改善箇所説明図

改善措置の内容

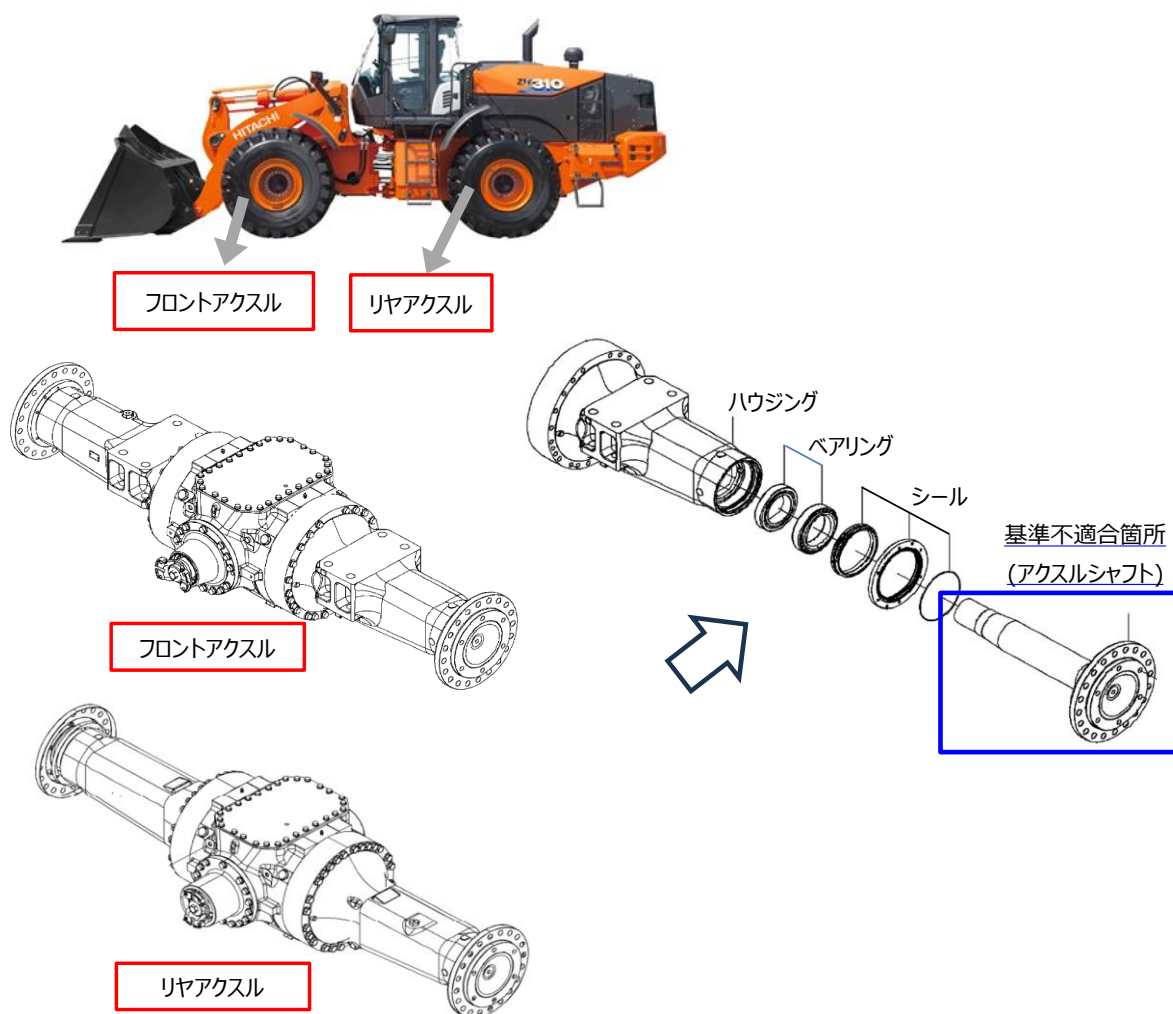
ショベル・ローダのアクスルにおいて、アクスルシャフトの熱処理が不適切なため、熱処理深さが設計仕様を満足せず、強度が不足しているものがある。
そのため、そのまま使用を続けると、アクスルシャフトに亀裂が発生するおそれがある。また、最悪の場合、アクスルシャフトが折損してタイヤが脱落するおそれがある。

前後アクスルを対策品に交換する。

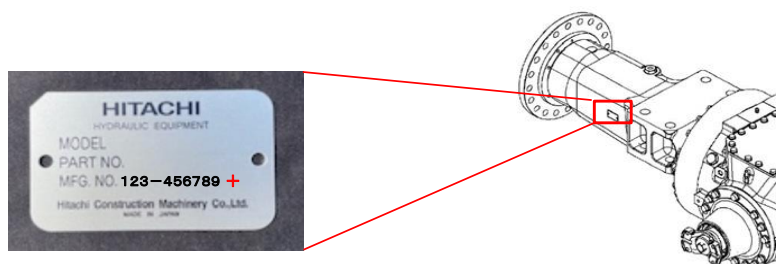
識別: アクスルの銘板のMFG ナンバに刻印を追加することにより識別する。

MFG ナンバに刻印「+」を追加
